VPG2436: 370 0084 10 – 262mm ZA 35 x 40 x 14

Bulletin 988 2001 550

CASE – JXU Series**
NEW HOLLAND – TL & TLA **

VPG2436 370 0084 10

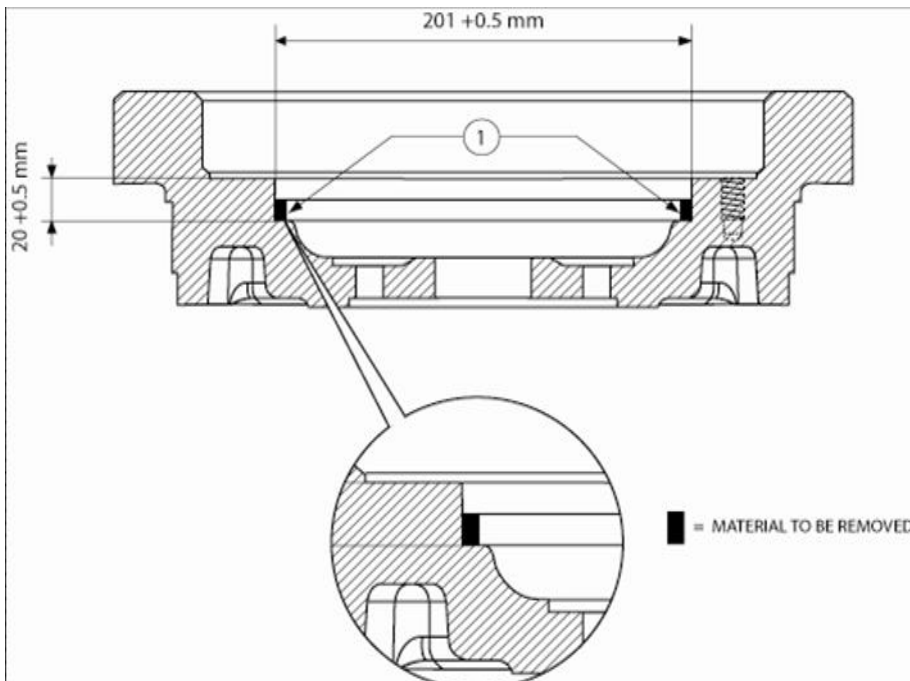
Info:	370 0084 10 Replaces / ersetzt / remplace / sustituye a / sostituisce 370 0017 10
GB	Please ensure that the flywheel is machined to the dimensions shown in the diagram below at point 1. New damper has increased diameter and depth.
D	Bitte sicherstellen, dass das Schwungrad auf die in der Zeichnung unten in Punkt 1 angegebenen Maße gefräßt wird. Der neue Dämpfer hat einen größeren Durchmesser und größere Tiefe.
F	Veillez vous assurer que le volant-moteur est usiné selon les dimensions indiquées sur le diagramme ci-dessous au point 1. Le nouvel amortisseur a un diamètre et une profondeur augmentés.
E	Asegúrese de que el volante se fabrique según las dimensiones que aparecen en el siguiente diagrama, en el punto 1. El nuevo amortiguador tiene un diámetro y una profundidad aumentados.
I	Assicurarsi che il volano sia realizzato alle dimensioni indicate nel diagramma sottostante, punto 1. Il diametro e la profondità del nuovo smorzatore sono maggiori.
